**Verlag huishoudelijke elektrische installatie op laagspanning en zeer lage spanning****Algemeen:**

Referentie: 009-20260225-02	Datum controle: 25/02/2026
Keurder: 009

Eigenaar: Onbekend	EAN-code: 541448820073576394
Adres installatie: Vierwindenlaan 1, 1780 - Wemmel	Nummer teller(s): 1LGZ0581755383
	Distributienetbeheerder installatie: Fluvius
Datum uitvoering installatie:	<input checked="" type="checkbox"/> Vóór 01/10/1981 <input type="checkbox"/> Tussen 01/10/1981 en 01/06/2020 <input type="checkbox"/> Vanaf 01/06/2020
Type:	<input checked="" type="checkbox"/> Wooneenheid <input type="checkbox"/> Niet-huishoudelijk <input type="checkbox"/> PV <input type="checkbox"/> Batterij <input type="checkbox"/> Laadpaal

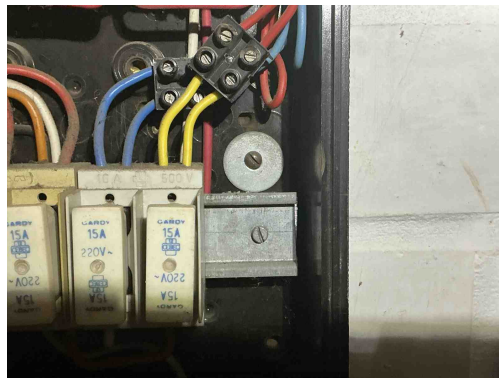
Inbreuk(en):

B29 - Het elektrisch verdeelbord in een huishoudelijke ruimte is niet voorzien van een deur (Boek1: 5.3.5.1).

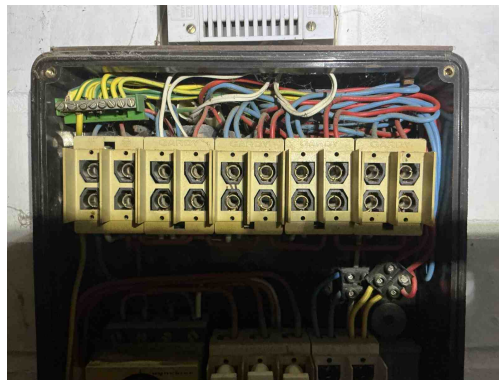
Inbreuk(en):

T21 - Het elektrisch materieel is niet geplaatst volgens de voorschriften van de fabrikant/ regels van goed vakmanschap . (Boek 1: 1.4.1.3)

Opmerking: Ophanging vijzen niet afgedekt,

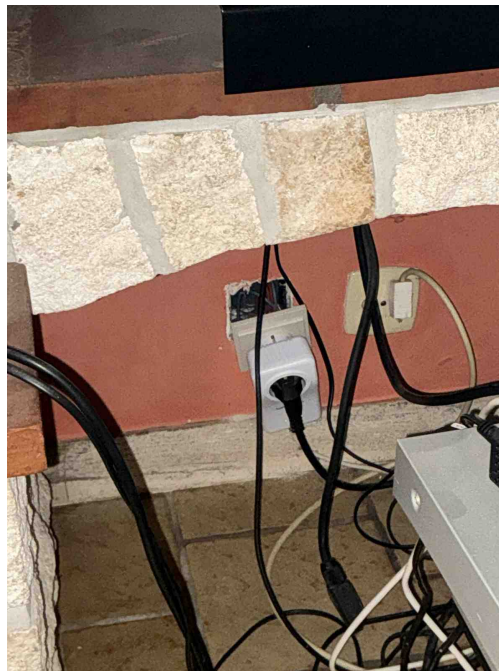
C35 - Er zijn doorverbindingen gemaakt met lusterklemmen; er kon niet aangetoond worden dat deze klemmen geschikt zijn voor de aanwezige spanning, stroom en draadsectie en dat ze "CE" zijn (Boek 1: 1.4.2.1.).

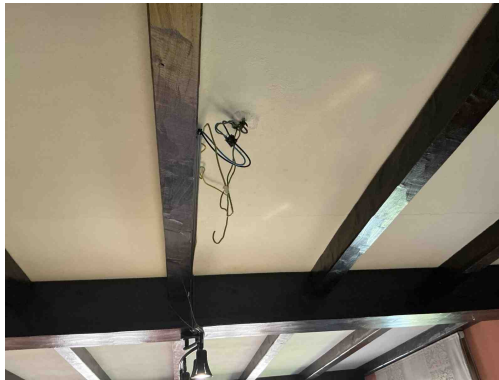
B30 - De houder van de beveiliging in een huishoudelijke ruimte is niet voorzien van aangepaste kalibreerelementen (Boek1: 5.3.5.5).

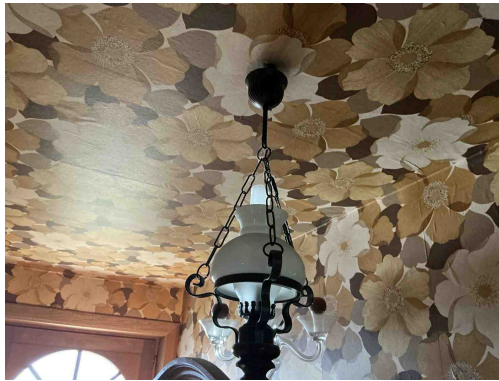
T10 - Bepaalde contactdozen en/of schakelaars zijn niet degelijk bevestigd (Boek 1: 1.4.1.3).

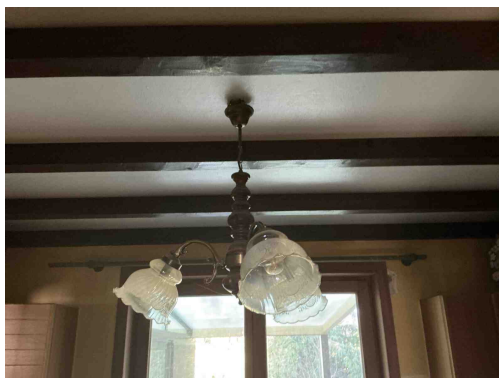
C21 - Het gebruik van geleiders van het type VOB, zonder bijkomende afscherming is niet toegestaan (Boek 1: 5.2.9.6).

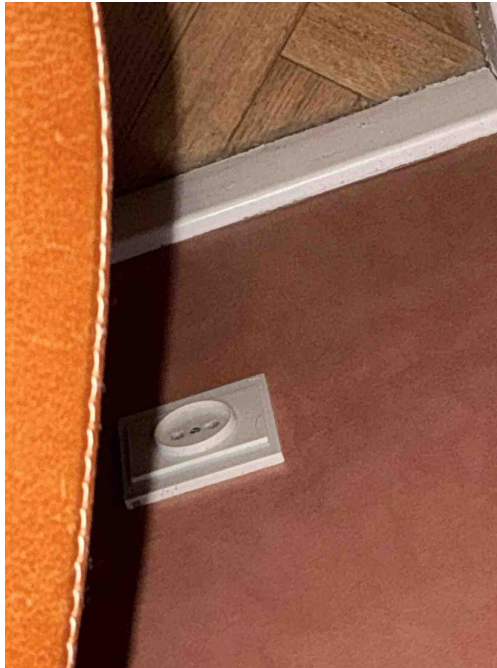
Klasse 0 is verboden
Opmerking: Oa Gang, living, slaapkamer

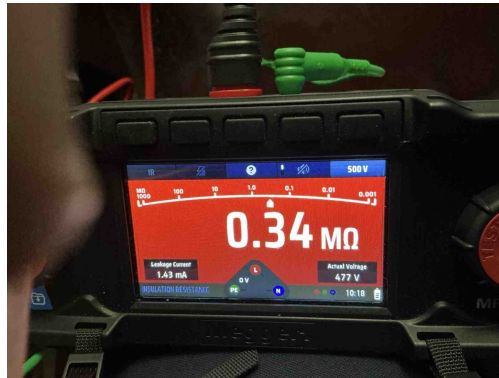
A20 - Er bevindt zich een contactdoos zonder beschermingsgeleider in de elektrische installatie. Deze is niet geplaatst achter een differentieelstroombeschermingsinrichting met grote (max. 30mA) of zeer grote (max. 10mA)gevoeligheid.
